## Keuringsverslag van een elektrische laagspanning- en zeer lage spanningsinstallatie

### NIET CONFORM

Straatnaam Sint Goriksplein  
Huisnummer 9  
Busnummer 1  
Postcode 2650  
Gemeente EDEGEM  
Land België

Controlebezoek van een oude huishoudelijke elektrische installatie van een wooneenheid bij verkoop op vraag van de verkoper volgens (KB 08/09/2019) - AREI Boek 1- 8.4.2. en 8.2.1. en 4.2.4.3.

Afbeelding schakel- en verdeelbord:

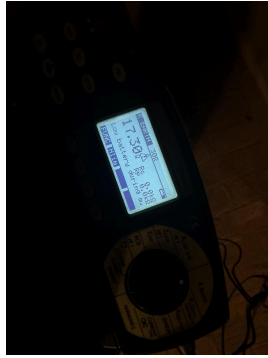
- I1.01 Eéndraadschema van de installatie is niet aanwezig. (Boek 1 Afdeling 2.12 - 2.13 en 3.1.2)
- I1.03 Situatieschema van de installatie is niet aanwezig. (Boek 1 Afdeling 2.12 - 2.13 en 3.1.2)

- I2.03 De continuïteit van equipotentiaalverbindingen en/of beschermingsgeleiders zijn niet gewaarborgd. (Boek 1 Onderafdeling 5.3.5.3.G. en 5.4.3.5)
- I5.01 De aanduiding van de stroomkringen en/of apparatuur, aansluitklemmen, enz dient aangebracht of vervuldigd te worden. (Boek 1 Onderafdeling 3.1.3.1. en 3.1.3.3.A. en 5.1.6.1)

- I5.02 Elke elementaire stroombaan moet met een hoofdletter aangeduid worden. Elk lichtpunt, contactdoos, moeten genummerd worden in volgorde gezien vanaf de beschermingsinrichting tegen overstroom. (Boek 1 onderafdeling 3.1.2.1.)

- I5.14 De nominale spanning dient duidelijk vermeld te worden op een oordeelkundig gekozen plaats. (Boek 1 Onderafdeling 3.1.3.3.)
- I5.15 Een alpolige scheidingschakelaar is te voorzien om bord volledig spanningsloos te kunnen zetten. (Boek 1 Onderafdeling 5.3.5.1.B. en nota)

- I6.09 Er is geen bescherming door een differentieelstroombeschermingsinrichting met een gevoeligheid van max. 30mA voorzien voor contactdozen zonder aardpen. (boek 1 afdeling 8.2.1 punt 6)

- I8.13 Het gebruik van kabels van het type VTLmb, LMVVR, COAX, VVT is verboden. (Boek 1 Onderafdeling 5.2.1.2.)
- I9.07 Niet alle contactdozen op LS zijn kinderveilig conform NBN C 61-112-1:2017. (Boek 1 Onderafdeling 1.4.2.3. en 5.3.5.2.)
